第36回 旧RD最終処分場問題連絡協議会（書面開催）にいただいた ご意見・ご質問への回答について

- 日時：令和3年2月（書面開催）
- ご意見・ご質問の回答（⇒が県の回答です）

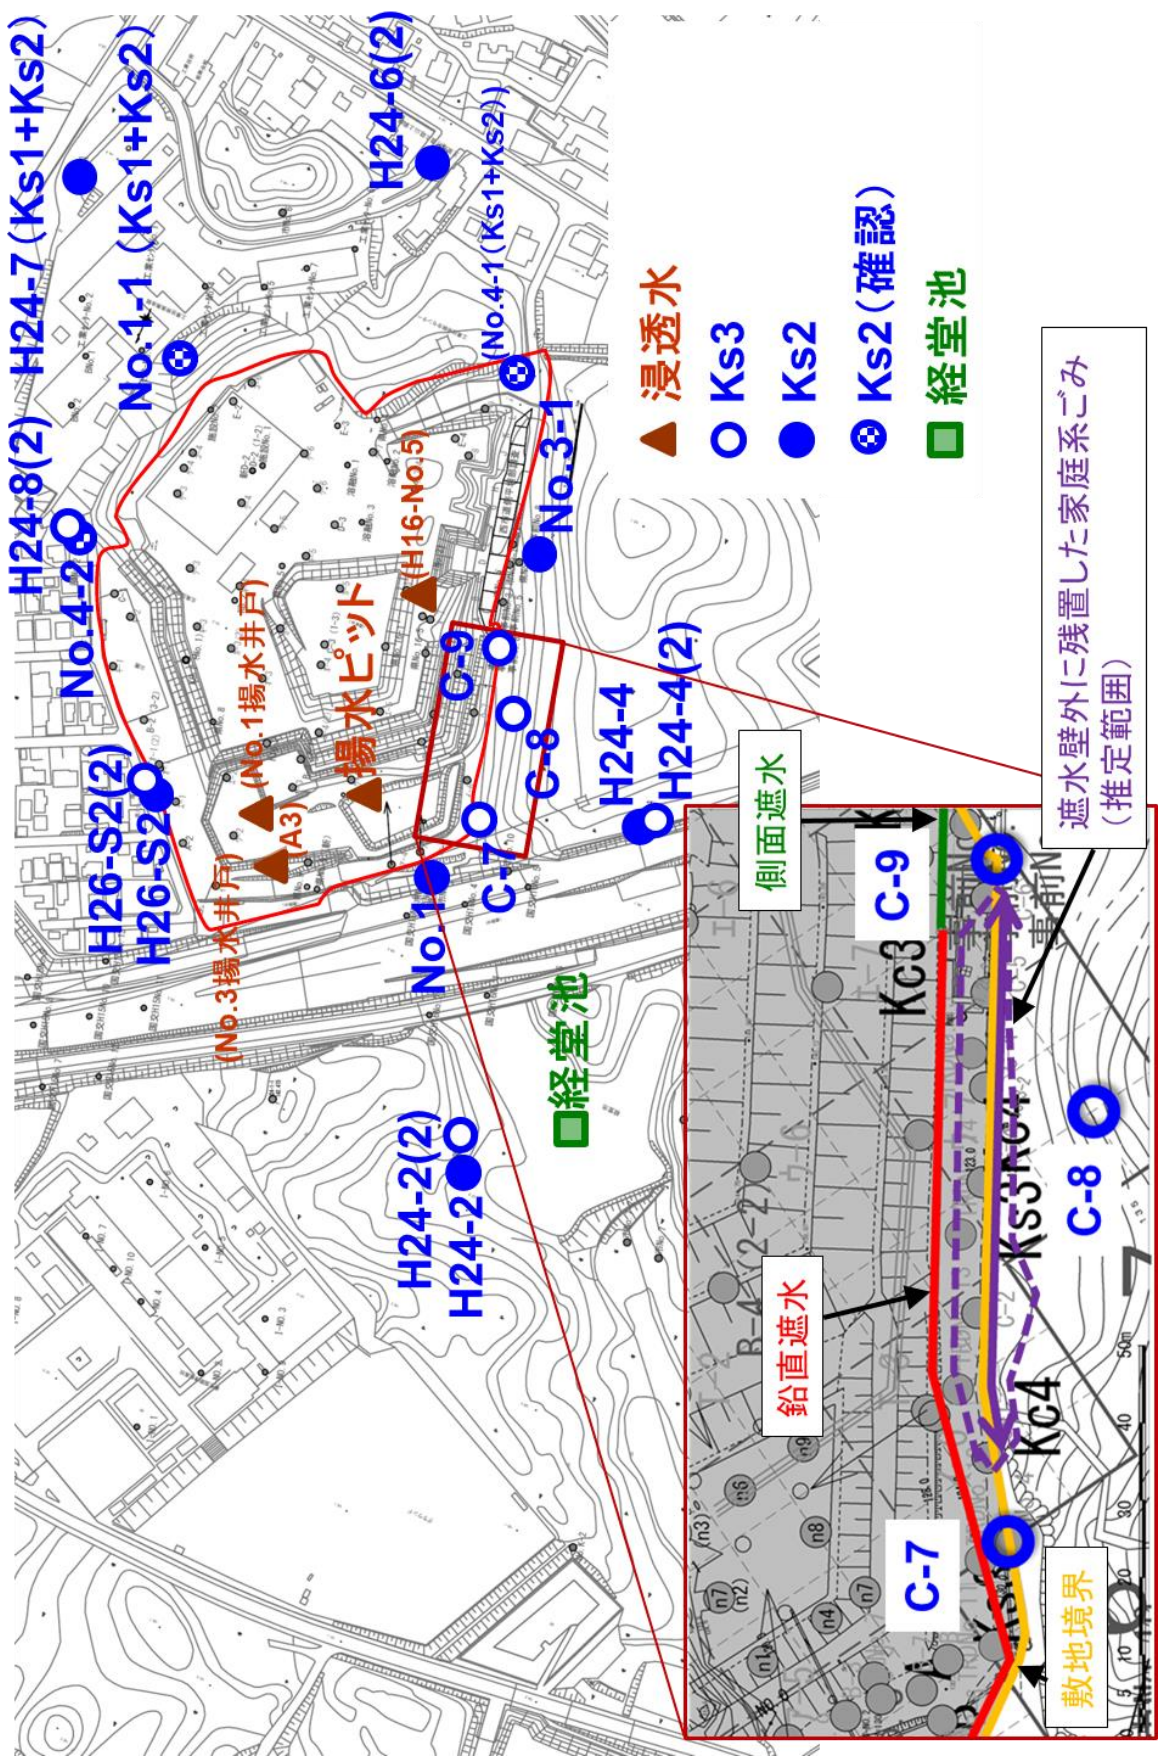
- (3) ① 5 ページ No. 3—1 の電気伝導度が乱高下していること
② 7 ページ No. 3—1 でヒ素が検出されていること
③ 30 ページ No. 3—1 の pH が中性であること
④ 26 ページ C—8 の酸性度が強く電気伝導度が低いこと

これらに因果関係があるのではないかと。すなわち、西側から東側に地下水が流れ、その途中で地下水層を破って家庭系ごみがあるため、そこを通過することで No. 3—1 の水質が異常値を示したのではないかと。家庭系ごみを残置することがモニタリングの弊害になる可能性は以前から指摘していた。予想していたことが現実化したのではないかと。

上述の可能性を確認するためには、家庭系ごみを撤去したうえで調査すべきだと思うが、いかがか。

⇒ No. 3-1 井戸と家庭系ごみの位置関係および地下水流向は図 (P3, P4) のとおりとなります。No. 3-1 は家庭系ごみから離れた上流側に位置していますので、家庭系ごみの影響は受けていないのではないかと考えられます。

家庭系ごみの影響に関する調査は令和元年度から実施しており、アドバイザーと相談して調査結果を基に評価を行い、令和 3 年度上半期を目途に連絡協議会でご説明します。
